Oggetto: **CUP 9207**

Progetto: Istanza per il rilascio del provvedimento autorizzatorio unico regionale ai sensi dell'art. 27 bis del D.Lgs. n. 152/2006 per l'*Impianto di produzione energia elettrica da fonte eolica denominato Miscano potenza nominale pari a 29,4 MW da realizzarsi nel Comune di Castelfranco in Miscano (BN) e relative opere connesse ed infrastrutture indispensabili nei Comuni di Castelfranco in Miscano (BN), Greci (AV), Ariano Irpino (AV) e Montecalvo Irpino (AV)*

Proponente: Fri-El SpA

Resoconto della quinta riunione di lavoro del 25 settembre 2023 con rapporto finale

Figura 1 – Corografia d'inquadramento (COME MODIFICATA NEL CORSO DELLA CDS CON ELIMINAZIONE DEGLI AEROGENERATORI WTG CM7 e WTG CM1 E DELLO SPOSTAMENTO DEL WTG CM5 E DEL WTG CM2)

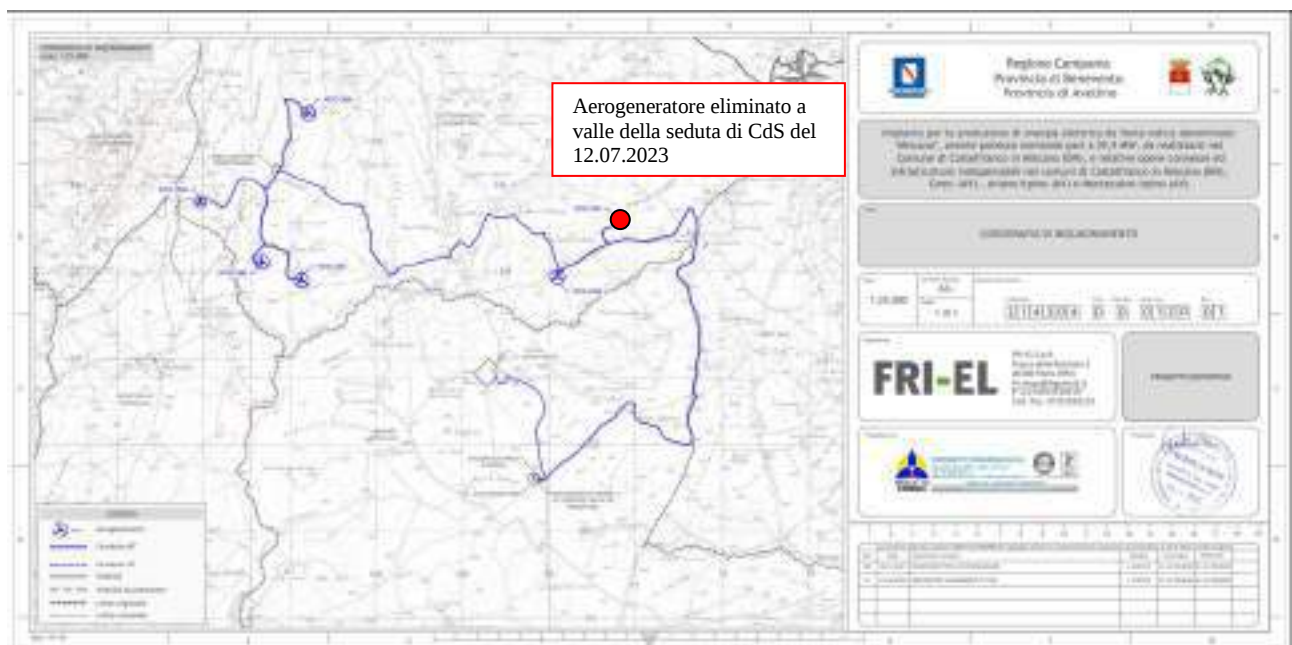
- Il proponente nell'ambito del riscontro alla richiesta di integrazioni ha introdotto una modifica progettuale che prevede l'eliminazione dell'aerogeneratore WTG07 e la modifica e spostamento dell'aerogeneratore WTG05 si chiede di aggiornare sia lo Studio di Impatto ambientale che gli shape files tenendo conto delle nuove caratteristiche del progetto.*

Risp Oss. 8 *In particolare, il nuovo layout si caratterizza per l'eliminazione dell'aerogeneratore WTG CM07 e per un modesto spostamento e cambio di tipologia dell'aerogeneratore WTG CM05. Il modello utilizzato per la WTG CM05 è il Vestas V117 con altezza al mozzo pari a 125 m e altezza massima pari a 183,50 m. Tali modifiche al layout consentono di rispettare le distanze minime dagli altri impianti eolici autorizzati, dalle strade e dai fabbricati, così come riscontrabile dalla revisione dei seguenti documenti tecnici:*

In particolare, il nuovo layout si caratterizza per l'eliminazione dell'aerogeneratore WTG CM07 e per un modesto spostamento e cambio di tipologia dell'aerogeneratore WTG CM05. Il modello utilizzato per la WTG CM05 è il Vestas V117 con altezza al mozzo pari a 125 m e altezza massima pari a 183,50 m. Tali modifiche al layout consentono di rispettare le distanze minime dagli altri
